LUFTVÄRDIGHETSDIREKTIV

TITEL: Kontroll/utbyte av oljetrycksledning

<u>GÄLLER:</u>	<u>Taylorcraft modell:</u>	<u>S/N:</u>
	BC, BCS, BC-65, BCS-65 och BC12-65, BCS12-65 och BC12-D	Alla S/N
	19 och F19	Alla S/N
	F21	F-1000 t o m F-1499
	F21A	F-1500 t o m F-1506

REFERENS: FAA AD 87-03-08

FIGURE 1

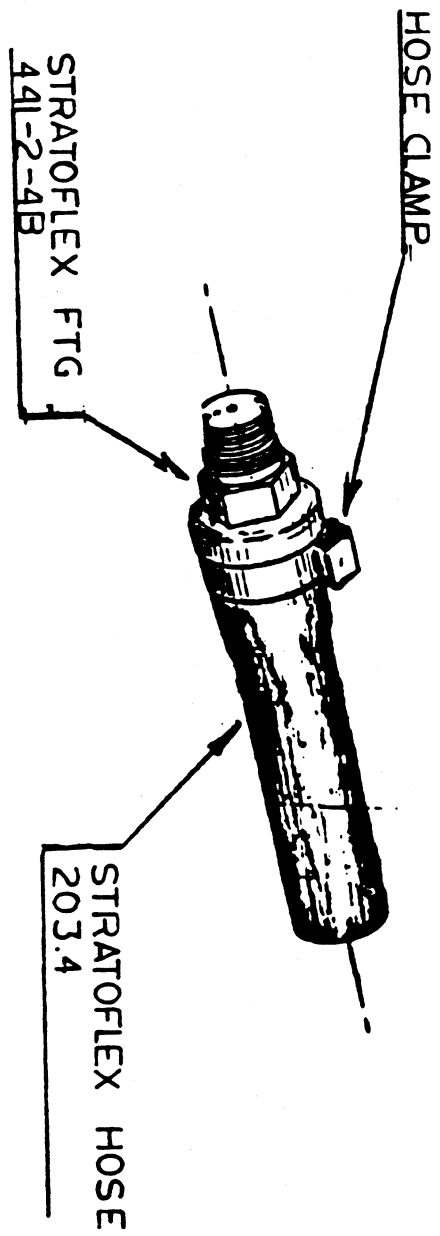
ÅTGÄRD: Kontrollera och byt ut berörd oljetrycksledning, som är av den typ, som figur 1 visar (Bilaga 1), mot ny oljetrycksledning av godkänd typ, märkt med "T" på den ena anslutningsnippeln

TID FÖR
ÅTGÄRD: Inom 50 flygtimmar, räknat från LVD utgivningsdatum
